PARECER 010/2026 – CEIV
COMISSÃO PERMANENTE DE ANÁLISE DE ESTUDO DE IMPACTO DE VIZINHANÇA
(CEIV)

(X) Primeira Análise – Parecer nº 010/2026 – CEIV – 10/03/2026

Processo Administrativo nº: #38554 (Aprova Fácil)

Projeto: Agência Bancária SICREDI

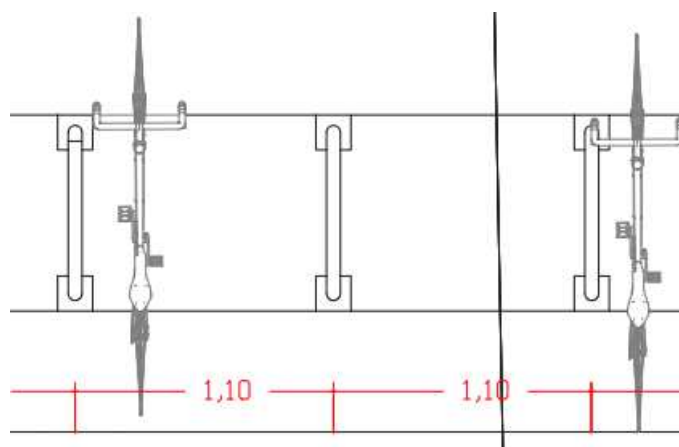
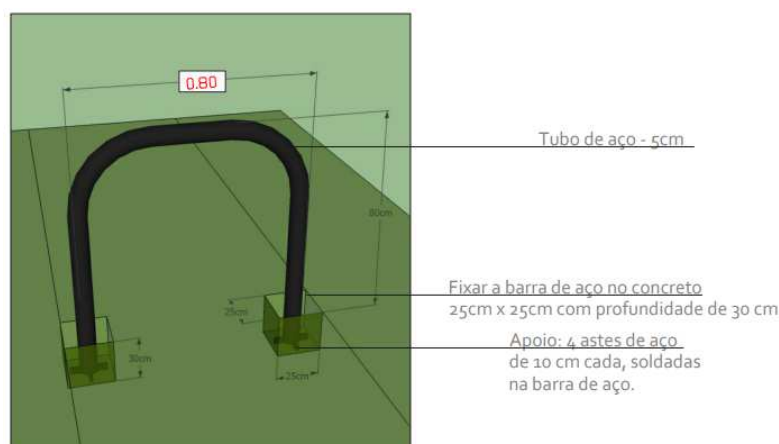
- Incluir paraciclos/ponto de parada de bicicletas público, para atendimento a demanda dos funcionários e clientes, suprimindo uma vaga comum da área de recuo da 4ª Avenida. Seguem imagens do projeto padrão de ponto de parada de bicicletas utilizado pelo município:
